N. 00264 del 06/06/2024 del Registro delle Determinazioni della AOO 089

OGGETTO: [ID VIP 10014] - Parco eolico denominato "FLORIO", costituito da 32 aerogeneratori di potenza unitaria pari a 7,2 MW, per una potenza complessiva d'impianto di 230,4 MW, da realizzarsi nei comuni di San Severo (FG) e Rignano Garganico (FG), con opere di connessione alla RTN ricadenti nei medesimi territori comunali.

Relazione tecnica a supporto dell'istruttoria sul progetto
ID_VIP 10014

Tipologia di progetto	Impianto Eolico Onshore denominato "Florio" con Opere di Connessione alla RTN
Potenza	230,4 MW (32 aerogeneratori, di potenza unitaria pari a 7,2 MW)
Ubicazione	<u>Impianto eolico</u> : San Severo (FG) e Rignano Garganico (FG) <u>Opere di connessione alla RTN</u> : San Severo (FG) e Rignano Garganico (FG)
Proponente	NVA S.r.l.

Figura 2 – Individuazione della AVI su cartografia DGR2122 - Catasto FER

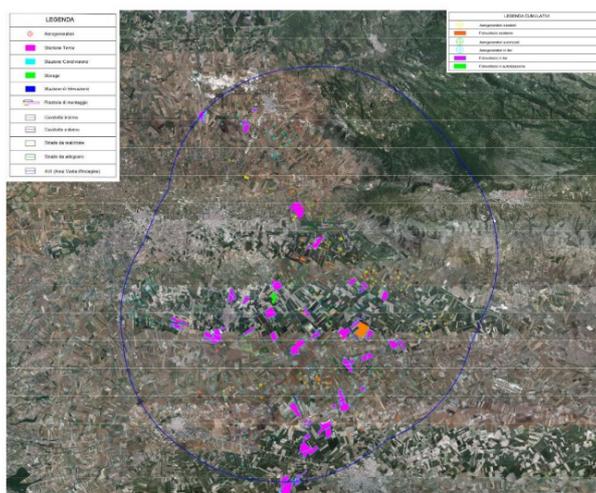
L'area dell'impianto **NON RIENTRA** nelle casistiche di cui all'art. 20, co.8, D. Lgs.199/2021, in quanto:

- **Let. a)** – Nell'area in esame **non sono presenti impianti che utilizzano già la stessa fonte energetica;**

Figura 3 – Stralcio del PPTR (con indicazione dei soli BP) con ubicazione dell'area di intervento - Area di Buffer di 3 Km

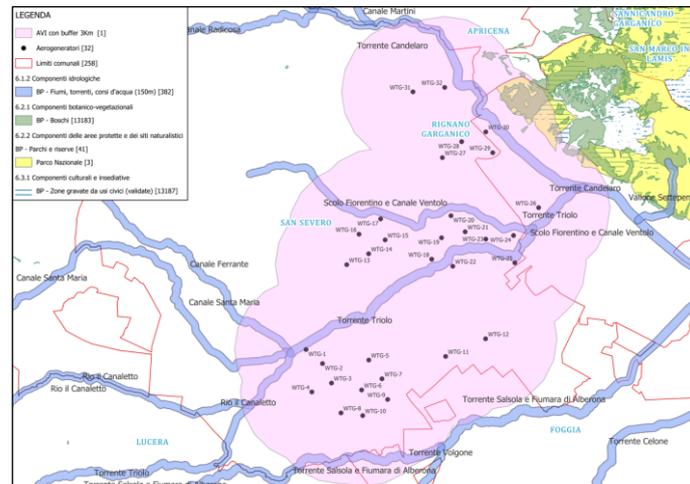
- L’area di progetto è **ricompresa** nella fascia di rispetto dei beni sottoposti a tutela ai sensi dell’art.136 e del D.lgs. n. 152/2006.
Le aree in cui sono previsti gli insediamenti dei 32 aerogeneratori dell’impianto eolico non sono idonee perché ricadono all’interno della fascia di rispetto della distanza di tre chilometri dai Beni Culturali e Paesaggistici della Parte Seconda del Codice 42/2004 e

dall'art.136 dello stesso. Infatti, il progetto presenta, a titolo di esempio, interferenze con le seguenti componenti:

- **6.1.2. Componenti idrologiche - Beni Paesaggistici:**
 - **Fiumi, torrenti, corsi d'acqua iscritti negli elenchi delle acque pubbliche (150 m):** Canale Vendo, Canale Ferrante, Torrente Candelarò, Torrente Salsola e Fiumara di Alberona, Torrente Triolo, Rio Il Canaletto e Canale Santa Maria
- **6.2.1. Componenti botanico vegetazionali - Beni paesaggistici:**
 - **Boschi;**
- **6.2.2. Componenti delle aree protette e dei siti naturalistici - Beni Paesaggistici:**
 - **Parco Nazionale del Gargano;**
- **6.3.1. Componenti culturali e insediative – Beni Paesaggistici:**
 - **Zone gravate da usi civici (validate).**

L'area di progetto, pertanto, non ricade tra quelle classificate come idonee ai sensi dell'art. 20 comma 8 lett. c-quater del D. lgs. 199/2021.

Figura 4 – Incongruenze di tracciato tra il percorso riportato nel PPTR e quello proposto nella cartografia Impianti FER DGR2122

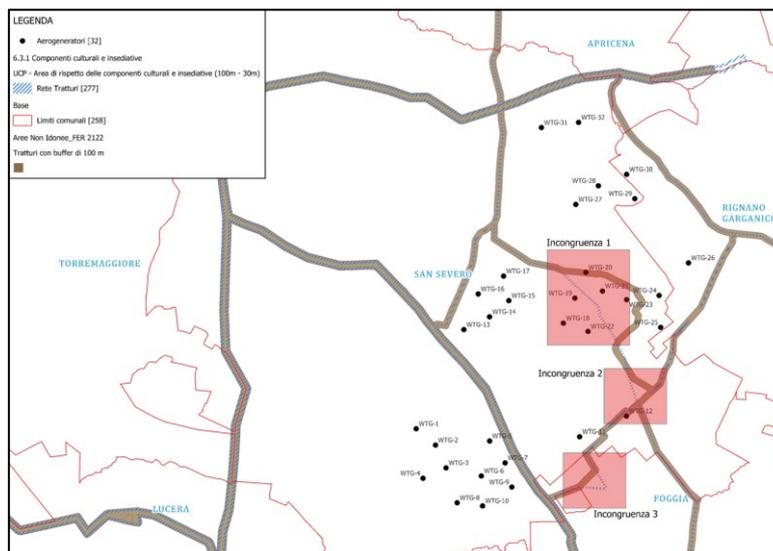
NOTA: Per quanto riguarda il tracciato del Tratturello Foggia - Sannicandro, si evidenzia una discrepanza tra il percorso riportato nel PPTR e quello proposto nella cartografia Impianti FER DGR2122.

Dall'analisi sono state individuate 3 aree di incongruenza, come evidenziato in Figura 5. Se l'analisi fosse condotta considerando la cartografia relativa agli Impianti FER DGR2122, l'aerogeneratore WTG-20 ricadrebbe all'interno delle Aree tutelate per legge (art. 142 D. Lgs. 42/04), specificamente nel Tratturo Foggia - Sannicandro.

Figura 7 – Dettaglio dell'uso del suolo nell'area di progetto

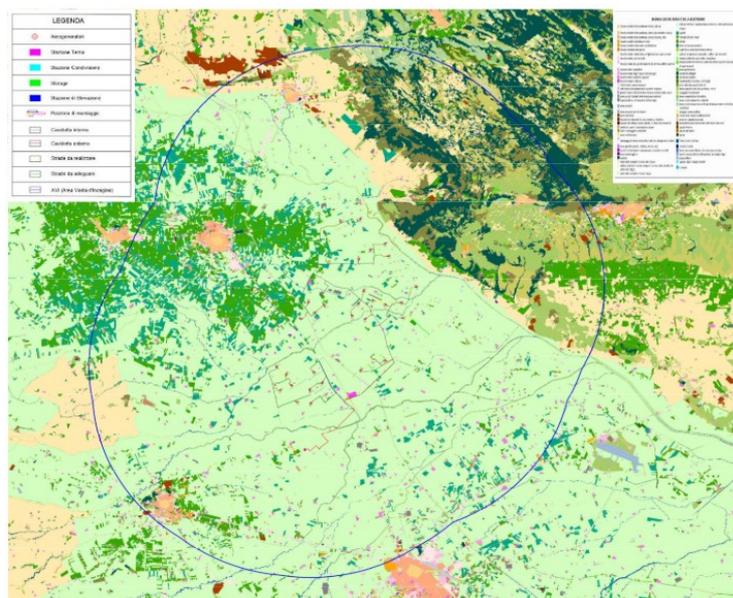
L'analisi è stata condotta sui terreni destinati all'installazione degli aerogeneratori, utilizzando la cartografia Corine Land Cover (CLC) aggiornata al 2011. Dai risultati emerge che quasi tutti gli aerogeneratori saranno situati in aree di seminativi semplici irrigue (CLC 2121), ad eccezione delle torri n. 14 e n. 21, che si trovano in zone classificate come seminativi semplici irrigue e vigneti (CLC 2122-221). Un sopralluogo dei siti ha permesso di confrontare i dati regionali sull'uso del suolo del 2011 con lo stato attuale del territorio, al fine di identificare eventuali cambiamenti. Da questa verifica è risultato che tutti gli aerogeneratori ricadono in aree di seminativi, con l'eccezione parziale della torre n. 17, che si trova in una zona mista di oliveto e seminativo.

Inoltre, è opportuno osservare che gli aerogeneratori ricadenti nel territorio del Comune di San Severo sono classificati, secondo il vigente strumento urbanistico generale, come **"Ea - Zona agricolo del Triolo"**.

Le norme consentono l'edificazione o l'installazione di manufatti esclusivamente a servizio dell'attività agricola. Pertanto, qualsiasi altro intervento, incluso l'impianto eolico in questione, è in contrasto con la destinazione esclusivamente rurale dell'area interessata.
